Nota van zienswijzen en ambtshalve wijzigingen bestemmingsplan 'Stadhouderspark Kamers 1'

December 2017

Inleiding

In het kader van de procedure als bedoeld in artikel 3.8 van de Wet ruimtelijke ordening heeft het ontwerpbestemmingsplan 'Stadhouderspark, deelgebied Kamers 1' gedurende zes weken, van 28 september tot en met 8 november 2017 ter inzage gelegen.

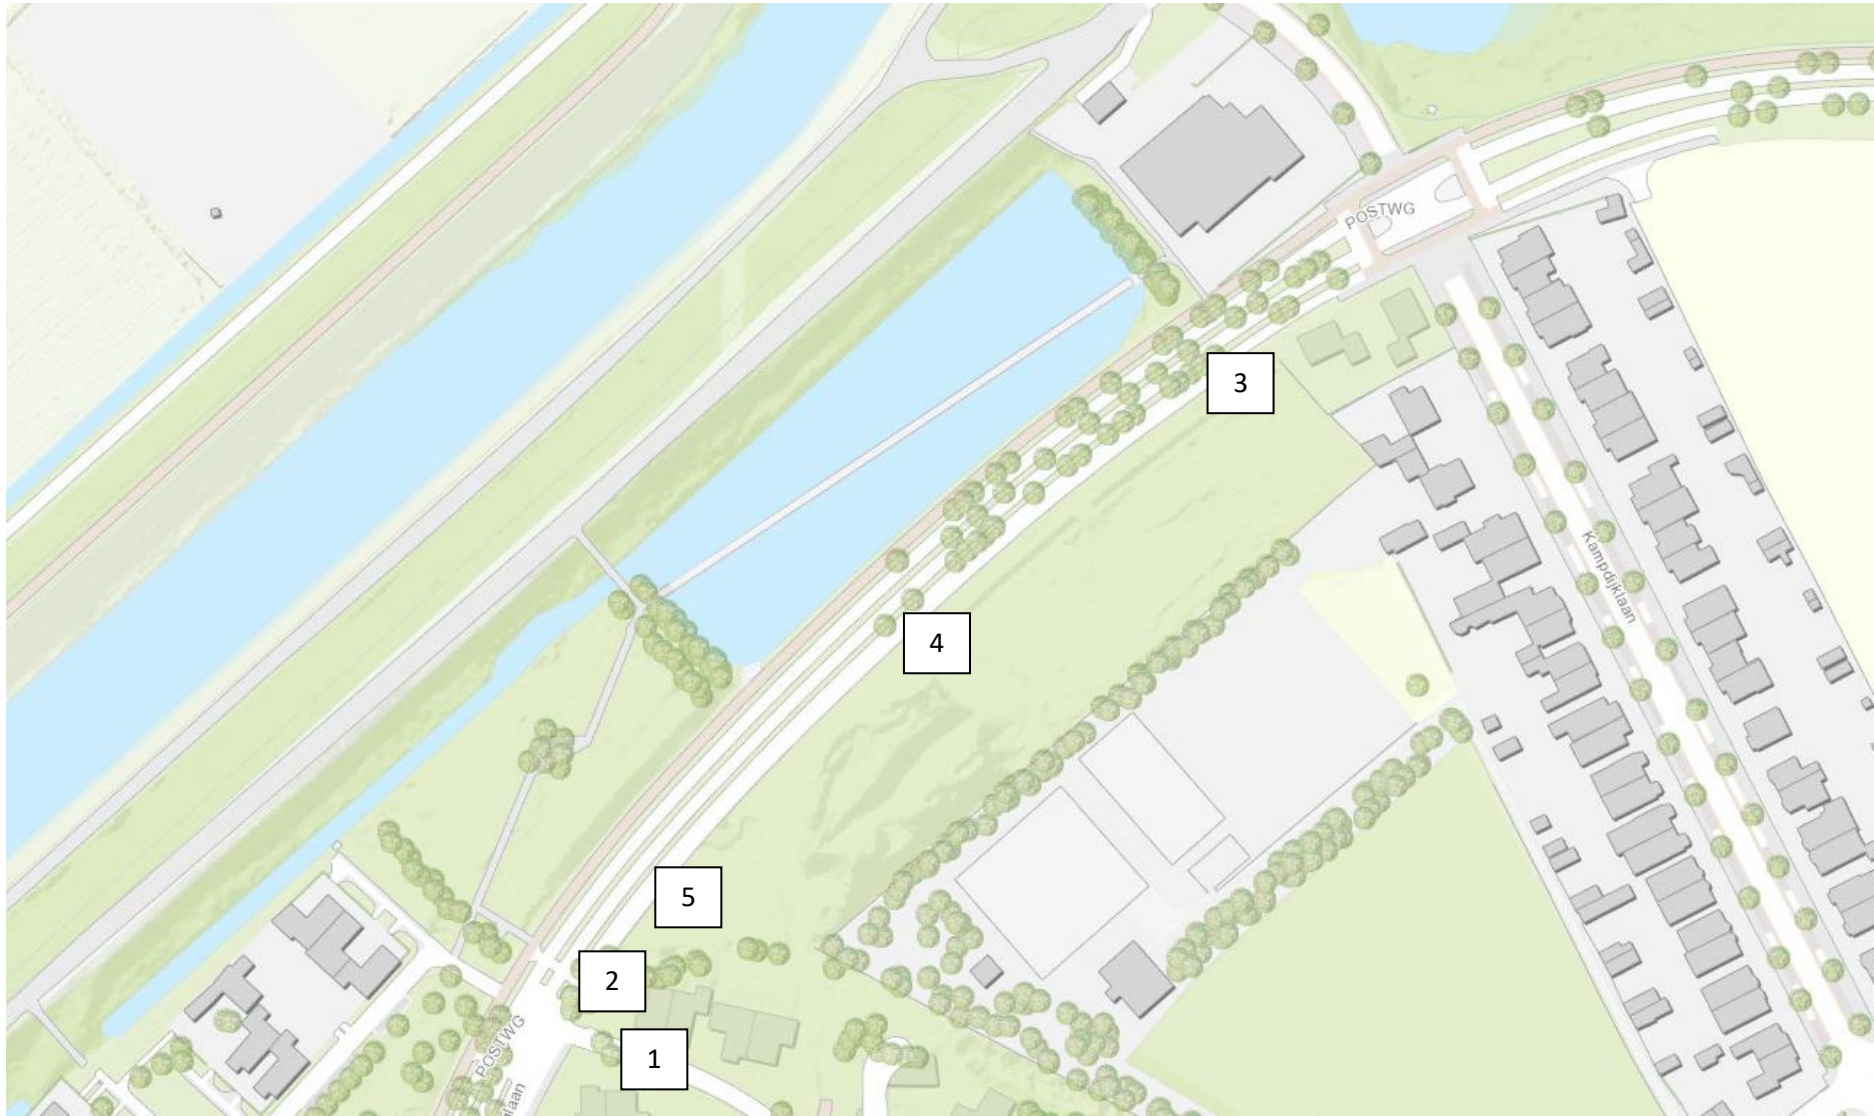
1. Bezwaarmakers geven aan bezwaar te hebben tegen de gekozen ontsluiting van onderhavige woonwijk. Bezwaarmakers argumenteren dit middels een analyse van de woonbestemming van de eigen woning ten tijde van de aankoop van deze woning door bezwaarmakers. De bestemming in het toen vigerende bestemmingsplan 'Stadhouderspark Vught' (W-Wp1)'Wonen-Woonpark 1' bevatte ten tijde van de aankoop geen indicatie aanduiding 'verkeersontsluiting'. Bezwaarmakers geven aan dat zij ten tijde van de aankoop van de woningen hierdoor geen rekening hebben gehouden met de mogelijkheid dat onderhavige woonwijk via de Louise de Coligny laan zou worden ontsloten.

3. Bezwaarmakers spreken de wens uit dat de ontsluiting wordt gerealiseerd via de ventweg van en naar de Postweg, zodat het verkeer richting dit bestemmingsplan niet via de Louise de Coligny laan wordt ontsloten. Dit is reeds kenbaar gemaakt in de voorfase, helaas zonder gewenst resultaat. Uitgangspunt voor bezwaarmakers is dat zij niet alle verkeer aan de voor- en achterkant langs hun woning krijgen. Ook gezien het feit dat het hier gaat om een kinderrijke buurt en de verkeerveiligheid extra de aandacht verdient.

3. Bezwaarmakers spreken de wens uit dat de ontsluiting wordt gerealiseerd via de ventweg van en naar de Postweg, zodat het verkeer richting dit bestemmingsplan niet via de Louise de Coligny laan wordt ontsloten. Dit is reeds kenbaar gemaakt in de voorfase, helaas zonder gewenst resultaat.

Toelichting	
A	Varianten 2 t/m 5 voldoen niet aan de landelijke richtlijnen Duurzaam Veilig voor gebiedsontsluitingswegen binnen de bebouwde kom.
B	Varianten 2 t/m 5 voldoen niet aan de uitgangspunten van het VVP van de gemeente Vught.
C	Bij de varianten 2 t/m 5 neemt de bereikbaarheid van de nieuwe woningen af.
C	Bij variant 2 kunnen auto's vanuit de Postweg geen gebruik maken van de parallelweg als deze wordt geblokkeerd door een auto's die staan te wachten vanuit de Louise de Coligny laan. Hierdoor ontstaat er filevorming op de Postweg en zijn de woningen niet bereikbaar.
C	Vanwege de middenberm van de postweg zijn de nieuwe woningen bij de varianten 3 t/m 5 alleen bereikbaar vanuit de richting van de Loonsebaan (Vught) en niet vanuit de richting Bosscheweg ('s-Hertogenbosch).
D	Bij variant 2 kunnen auto's vanuit de Postweg geen gebruik maken van de parallelweg als deze wordt geblokkeerd door een auto's die staan te wachten vanuit de Louise de Coligny laan. Hierdoor ontstaat er filevorming op de Postweg en neemt de doorstroming af.

D	De Postweg is een gebiedsontsluitingsweg binnen de bebouwde kom en heeft als functie het laten '(door)stromen' van het verkeer. Iedere extra aansluiting/onderbreking op deze weg zorgt voor een verminderde doorstroming op de Postweg. Bij de varianten 3 t/m 5 wordt ten opzichte van variant 1 een extra aansluiting/onderbreking aangelegd.
E	Verkeersveiligheid is het beperken van mogelijke conflicten. Iedere (extra) aansluiting op de Postweg heeft hierdoor een negatieve invloed op de verkeersveiligheid. Daarnaast is er voor de weggebruiker op de Postweg niet logisch dat kort na de zijstraat Louise de Coligny laan een tweede ontsluiting ligt waardoor waarbij auto's nagenoeg stil staan op de Postweg. Bij de varianten 3 t/m 5 wordt een extra aansluiting aangelegd ten opzichte van variant 1.
F	Bij een vloeiende aansluiting vanuit de Postweg op de parallelweg zitten de fietsers bij het afslaan de autoverkeer in de 'dode hoek'. Hierdoor neemt de kans op ongevallen met fietsers toe.
